查核代表性照片表

工程名稱：曾庫公路崩塌道路修復工程

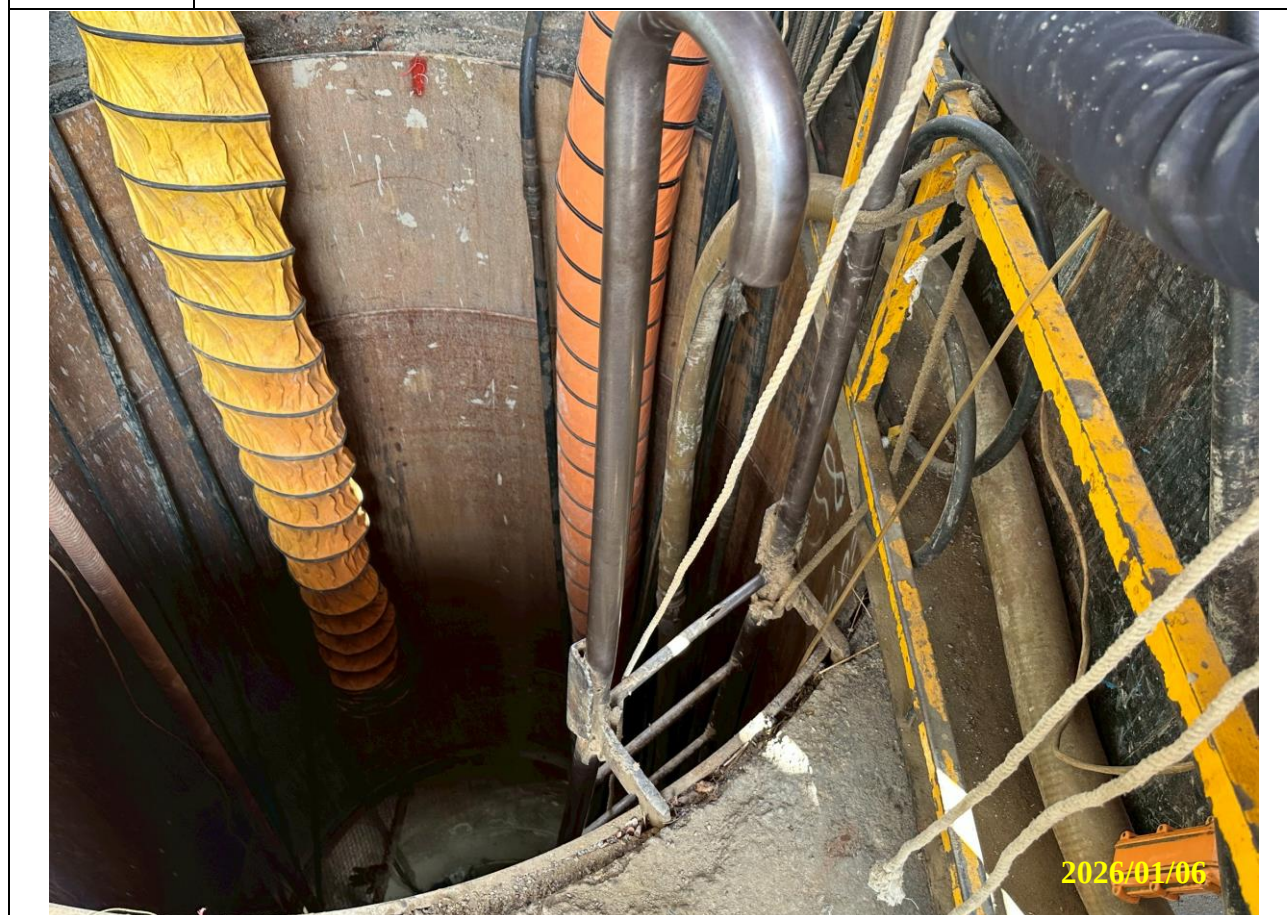
工作井內爬梯未設置護籠。
